**“PROGRAMA DE DESARROLLO DE LOS SERVICIOS DE AGUA POTABLE Y  
SANEAMIENTO – PLAN BELGRANO”  
PRÉSTAMO BID 4312 /OC-AR – PRÉSTAMO AFD N° CAR 1004 01 F**

**LPN N° PDSASPB-51-LPN-O. OBRA: “RED COLECTORA DE EFLUENTES  
CLOACALES DEL BARRIO CENTRO / RED COLECTORA DE EFLUENTES  
CLOACALES DE LOS BARRIOS STOECKLIN Y LOS PARAÍOS - LA CALERA”**

**CIRCULAR ACLARATORIA CON CONSULTA N° 1**

## DETALLE SISTEMA DE CONTROL DE OLORES

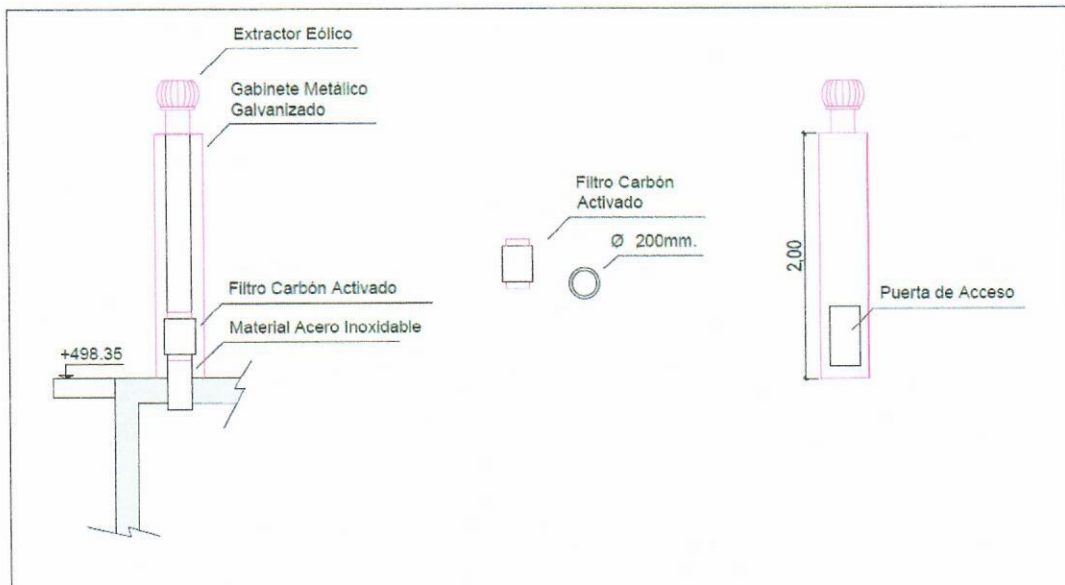
*1) En el Art. 4.8 “Sistema de control de olores del PETP”, se menciona que se debe “realizar el montaje integral de la torre neutralizadora de olores, compuesto por los conductos de aspiración, torre de neutralización, bombas de recirculado e inyección de productos químicos, depósitos, ventiladores centrífugos anticorrosivos y la totalidad de piezas en las dimensiones y características que se encuentran indicadas en las memorias y planos correspondientes a fin de dejar el sistema totalmente operativo y con la aprobación de la inspección.”, pero no hay memoria ni plano con el detalle de lo requerido. Se solicita especificar componentes y predimensionado del sistema.*

- 1) Sobre el pozo de bombeo se colocará un ducto de ventilación metálico estanco dentro del cual se instalará un filtro de Carbón Activado de capacidad de filtración mínima 300m<sup>3</sup>/h de renovación de aire. El mencionado filtro se acoplará a un caño de ventilación de chapa galvanizada de Ø200mm en cuya parte superior, se proveerá y colocará un extractor eólico de capacidad y potencia suficiente. El Contratista deberá presentar folletos de los filtros propuestos, debiendo la Inspección aprobarlos previo a su colocación. Además del filtro de carbón activado que quedará colocado en el sistema se deberán proveer 3 filtros idénticos para su futuro reemplazo. La ingeniería de detalle del sistema de control de olores estará a cargo del contratista.

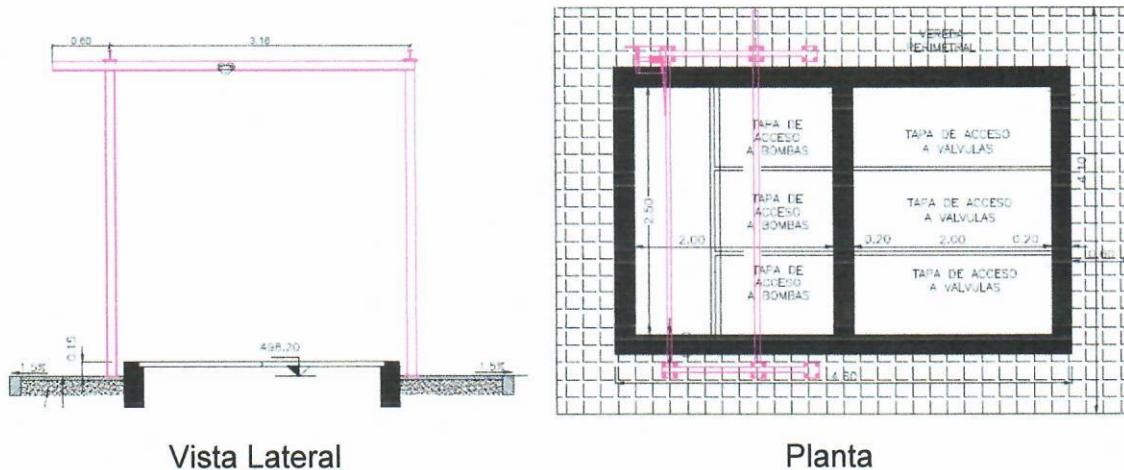
5. En el Art. 4.9 Sistema de izaje de 1000kg de capacidad, del Pliego Particular de Especificaciones Técnicas correspondiente al Barrio Stoecklin y Los Paraísos se indica la provisión de un sistema de izaje para las bombas y para la reja cansato. En el plano 0021 “ESTACIÓN DE BOMBEO –IMPLANTACIÓN” no se observa dicha estructura, favor de enviar plano de detalles del sistema de izaje.

4. Es correcta la afirmación, las especificaciones son para el grupo electrogeno a instalar en la Estacion de Bombeo de líquidos cloacales.
5. El calculo del portico de izaje y diseño final corresponde a la ingeniera de detalle de la presente obra, no obstante, de acuerdo a lo especificado en pliego el esquema de la estructura a proveer es:
